見解書・再見解書

開発事業の名称	万博記念公園駅前周辺地区活性化事業		
事業区域の位置	吹田市 千里万博公園23番17の一部		
予定建築物	<input type="checkbox"/> 共同住宅 <input type="checkbox"/> 戸建住宅 <input checked="" type="checkbox"/> その他(別紙のとおり)		
意見に対する見解	別紙参照		
※受付年月日	27年1月15日	※受付番号	第06-L-14号
※備考			※受付印 交付 関電本室 8.4.30 第06-L-14号

## 用地①-a、②、③共通 再見解書 No. 1～6

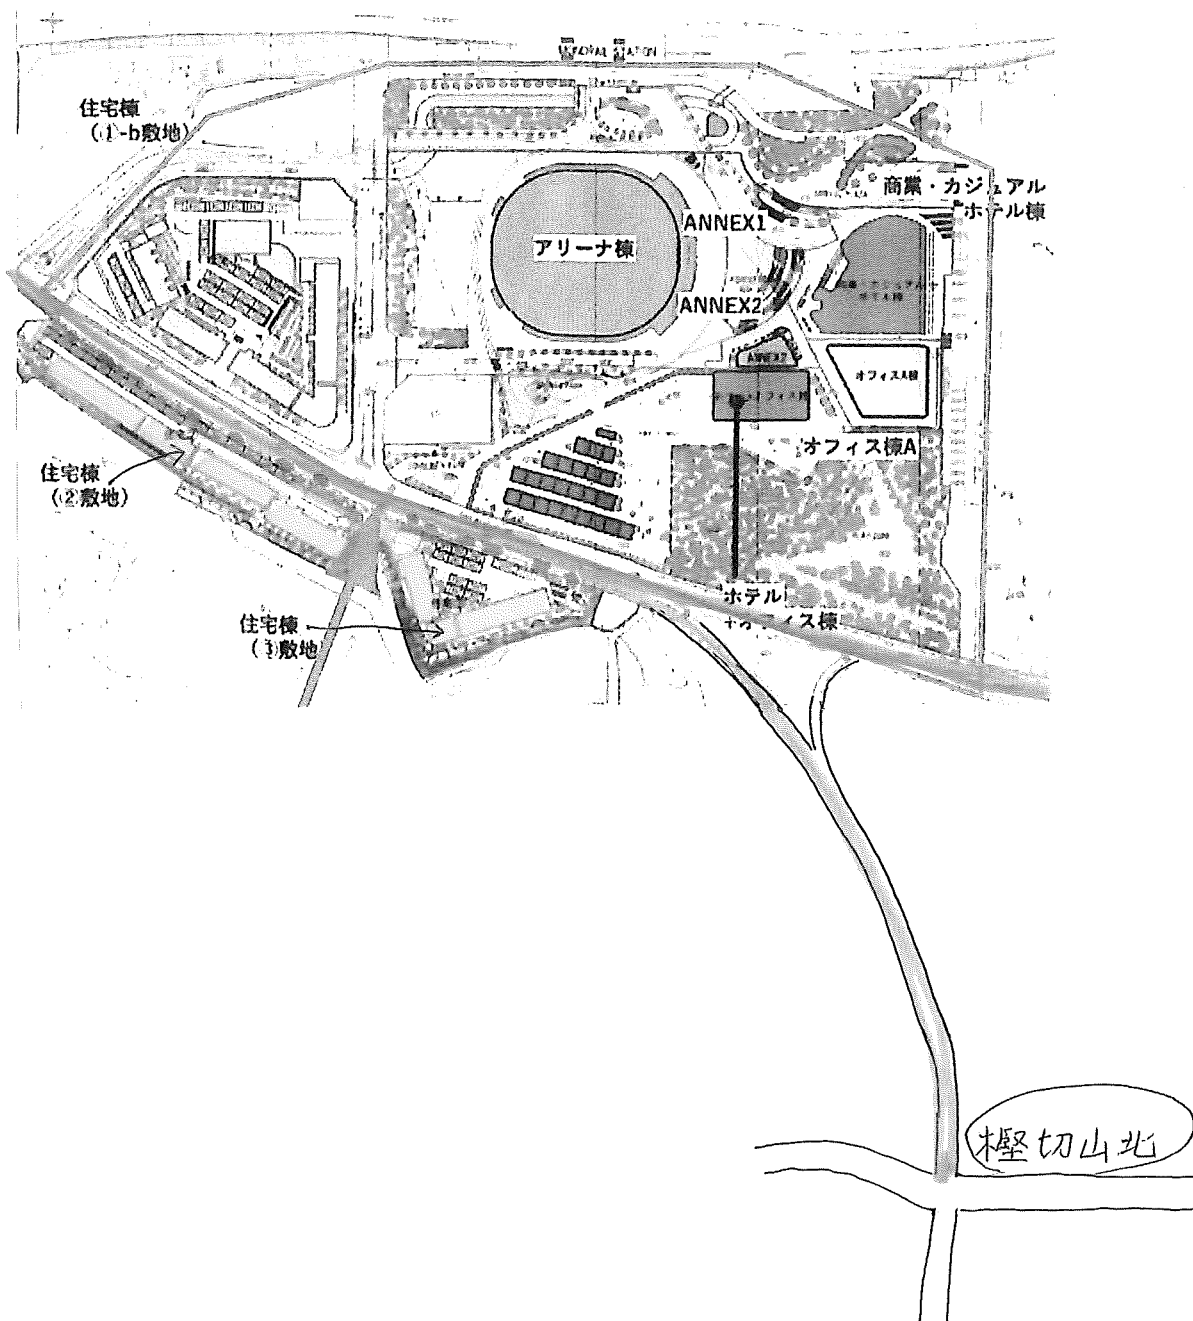
「敷地②・③の車両出入口」についてお伝えしたいと思い、意見書を提出いたしました。

「敷地②・③の車両出入口」について、現在の計画では歩道・自転車通行帯を横断して外周道路へ合流する構造になっています。

しかし、外周道路は檜切山北の交差点方面からの車が合流後に加速しやすく、敷地③のように外周に直接出入口を設けるのは非常に危険だと心配しています。

また、歩行者や自転車が常に通行する場所を車が横切るため、視認性が低く、特に速度変動の大きい自転車との事故リスクが高い状況だと思います。

周辺は駅や公園の利用者が多く、子どもや高齢者も頻繁に通行します。現状の対策はカーブミラーのみですが、これでは死角の解消・速度抑制・優先関係の明確化が不十分で、安全が確保されていないと感じています。行政・事業者の方々に、より実効性のある安全対策の検討・改善を強く求めます。

現在計画している用地②・③の車両出入口は、歩道および自転車通行帯を横断して外周道路へ合流する構造となっています。

ご指摘のとおり、外周道路は交差点通過後に車両が加速しやすい区間であり、直接出入口を設ける場合には安全性への配慮が必要であると認識しております。

また、歩行者や自転車の通行が常時見込まれる場所であることから、車両と歩行者・自転車との交錯リスクが存在することについても理解しております。

特に、駅や公園利用者、子どもや高齢者など交通弱者の利用が多い環境であることを踏まえ、十分な安全対策を講じる必要があると考えております。

現状の計画ではカーブミラーの設置等を想定しておりますが、ご指摘のとおり、視認性の確保、速度抑制、優先関係の明確化については追加対策の検討余地があると認識しております。今後は、歩道・自転車通行帯横断部の安全対策（段差処理、視認性向上、警戒表示等）、外周道路側での速度抑制策、歩行者・自転車優先を明確化する設計などについて、協議のうえ、より実効性のある安全対策の検討を進めてまいります。
